Pedido de esclarecimento

No intuito de participar da **licitação CAGECE nº 20240084**, favor esclarecer:

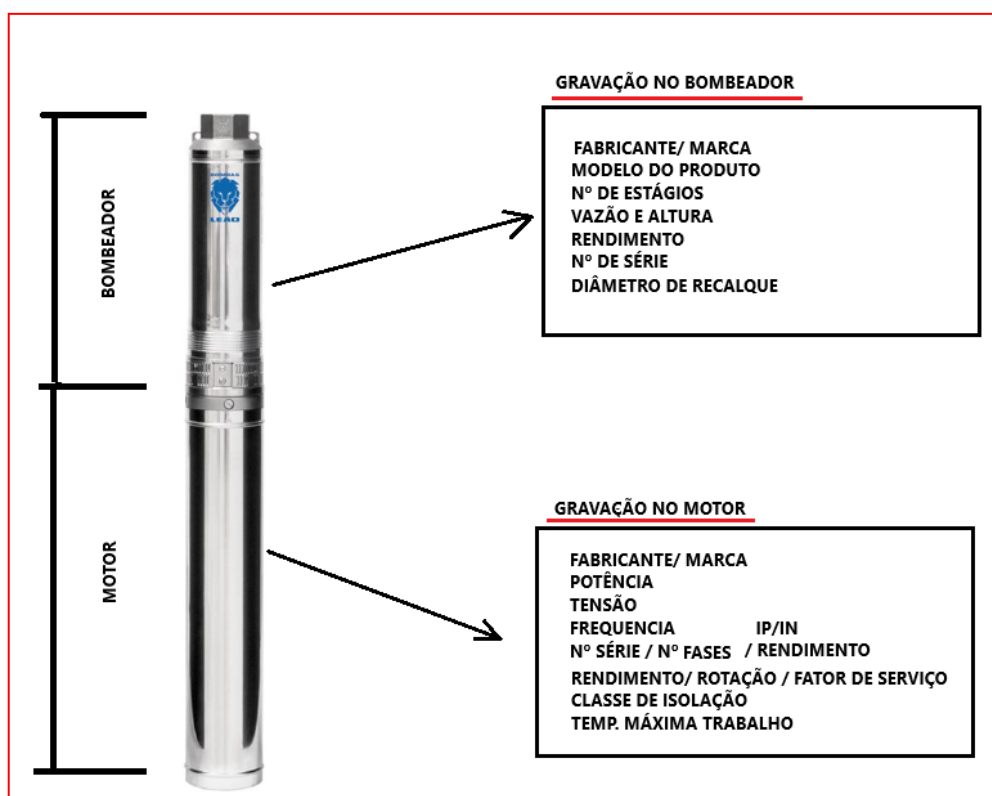
- 2) No item “**4.1.15 Fornecimento, transporte, embalagem e entrega**” é mencionado sobre as placas de identificação do bombeador e do motor na qual exigem que sejam em material aço inox 304. Entendemos que é viável quando o produto é de material fundido, no caso de motobombas que possuem carcaça de material aço inox estampado é inviável fazer a fixação por rebite ou qualquer outro meio, visto que não há como furar, pois, implicaria em perda de curva hidráulica e até poderia danificar o produto.

A possibilidade mais viável será a gravação das informações solicitadas no item 4.1.15 no corpo do produto, ou seja, as informações do bombeador constarão no corpo do bombeador e o mesmo se aplicará ao motor.

Ressalto que está tratativa seria a opção ideal para evitar perda de rastreabilidade das informações após a utilização do produto.

Logo abaixo exemplo de imagem para ilustrar:
